ATTO DIRIGENZIALE

N. 16 del 03.02.2023

OGGETTO: Comune di GALLIPOLI. PARERE DI COMPATIBILITÀ PAESAGGISTICA ex art. 96.1.d delle NTA del PPTR -"Piano di lottizzazione convenzionato San Leonardo LL.RR. 56/80 e 20/01 comparto R3B". Proponenti: Associazione Consorzio San Leonardo

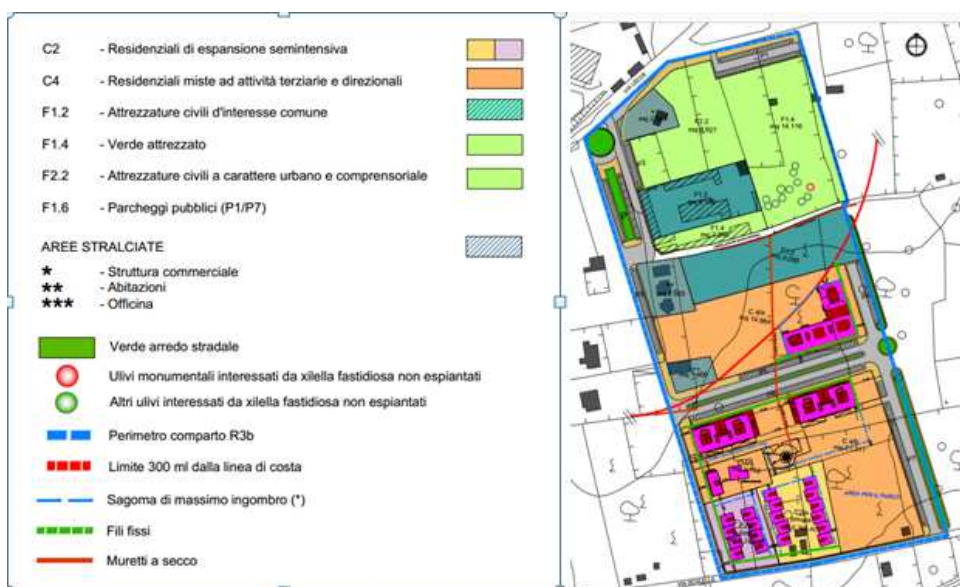
Inoltre, si è scelto di modificare lo sviluppo degli edifici nelle aree classificate come C4/a e C4/b al fine di conservare i muretti a secco attualmente presenti. Solo il tratto che interseca la strada di piano (viabilità pianificata nel PRG) verrà smontato e riposizionato nell'aiuola della viabilità (Figura 21). Tale scelta di piano consentirebbe anche di ridurre ulteriormente la superficie destinata a nuova edificazione. Tale aspetto, dovrebbe aumentare la qualità paesaggistica dell'area. Pertanto, si vuole condividere con l'ufficio la nuova soluzione proposta.

Tutto ciò premesso vista la **soluzione come modificata dal proponente a seguito delle indicazioni progettuali di cui al preavviso di diniego** si rappresenta che la stessa, risulta modificata ai fini della compatibilità al PPTR, accogliendo in parte e compatibilmente con lo stato dei luoghi come documentato, le indicazioni progettuali nn. 1, 4 e 5.

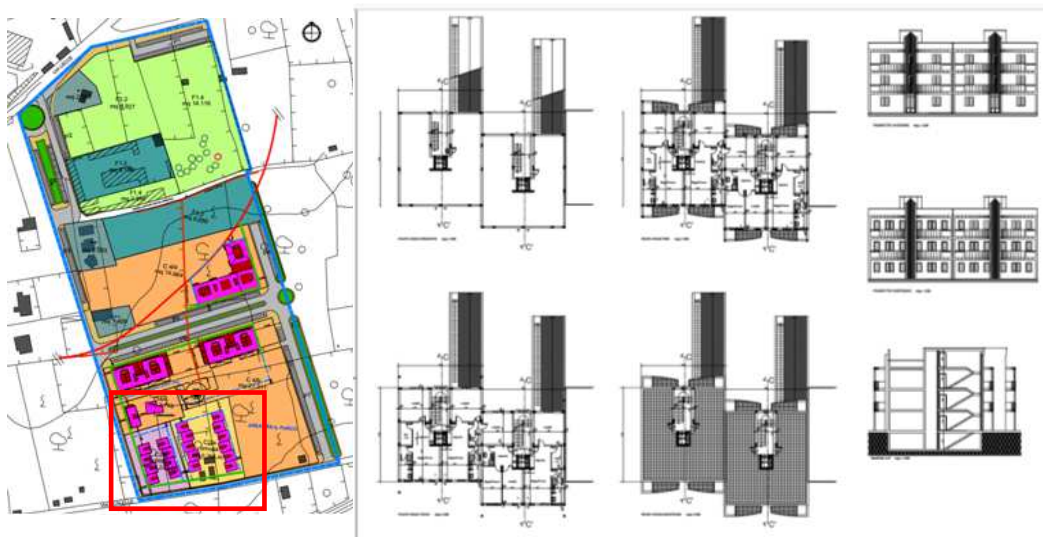
Relativamente alle indicazioni progettuali n.3, le tipologie edilizie (cfr tipi edilizi C4a e C4b) proposte continuano ad essere blocco con corte chiusa, non assicurando con la previsione della piastra commerciale a piano terra e delle rampe ai piani interrati l'integrazione con la **campagna del ristretto** e con gli spazi verdi previsti dal PdiL. Inoltre il proponente rappresenta nell'Allegato N che è stata prevista per i lotti C2a e C2b (cfr immagine qui stralciata) una nuova tipologia edilizia caratterizzata da *"quattro linee di edifici con ville a schiera"*; nel merito dalla consultazione degli elaborati si evince che trattasi di edifici residenziali in linea plurifamiliari con tre livelli fuori terra e piano interrato che, con la previsione delle rampe di accesso ai piani, interrompe la continuità degli spazi aperti come individuati nella nuova proposta di PdiL.

Infine si rappresenta che il proponente non ha provveduto, così come richiesto nel preavviso di diniego (nota prot. n. 145/3693/2020) ad integrare le Norme Tecniche di Attuazione (Allegato C), con disposizioni che disciplinino gli interventi al fine di assicurare la qualità paesaggistica e architettonica dell'insediamento.

1. Le rampe d'accesso ai piani interrati o seminterrati degli edifici dei lotti C2a e C2b dovranno essere previste all'interno della sagoma del perimetro dei relativi edifici.
2. Siano modificate come di seguito le Norme Tecniche di attuazione del PdiL (Allegato – C aggiornamento gennaio 2022)
